**BOLETIN
DE SERVICIO**

BS 027 234

| FECHA | GRUPO | NRO. | VERSIÓN | PÁGINAS |
|----------------------------|-----------------------------------------------------------------|----------------|--------------|--------------|
| ASUNTO | Daño en manguera de combustible del filtro de separador de agua | | | TIPO |
| Todos | DFH4250C2 | KX520 | - | - |

Vistas actuales del ruteo de la manguera de suministro de combustible del filtro separador de agua Nro. 1, con punto de contacto a la carcasa del filtro de aire de motor

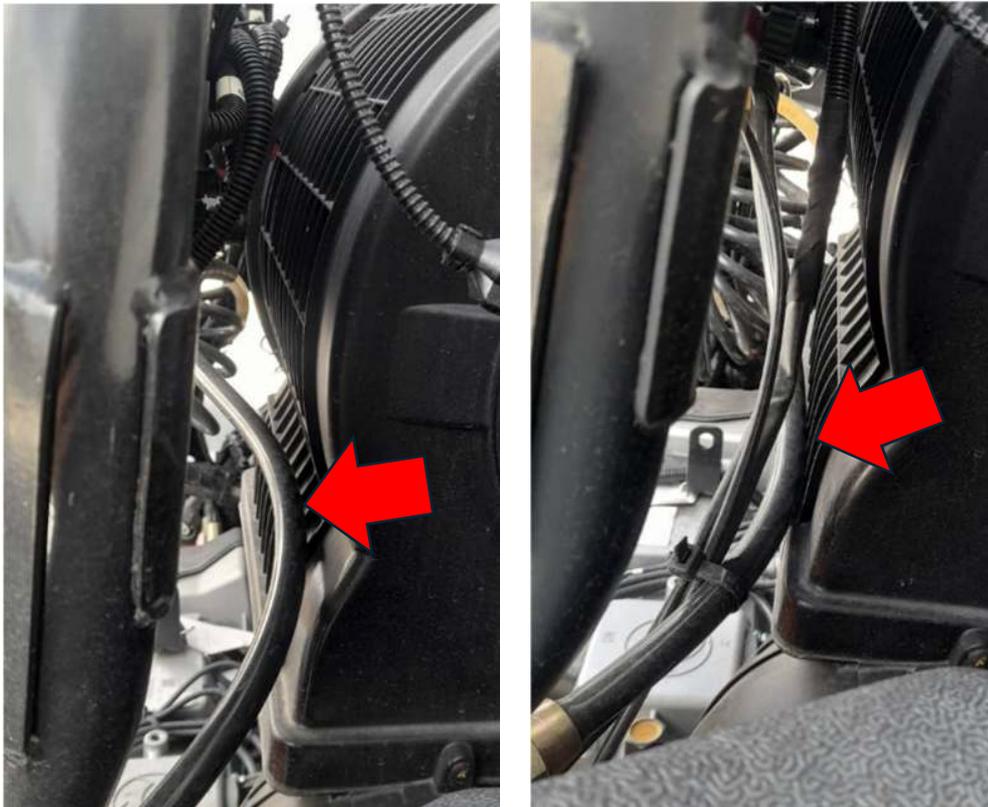
En este caso, se ha identificado que la manguera de suministro de combustible al filtro separador de agua Nro. 1, presenta daño por roce de cantos vivos contra la carcasa del filtro de aire de motor, ocasionando rotura en esta y, en consecuencia, ingreso de aire al sistema.

Daños de la manguera
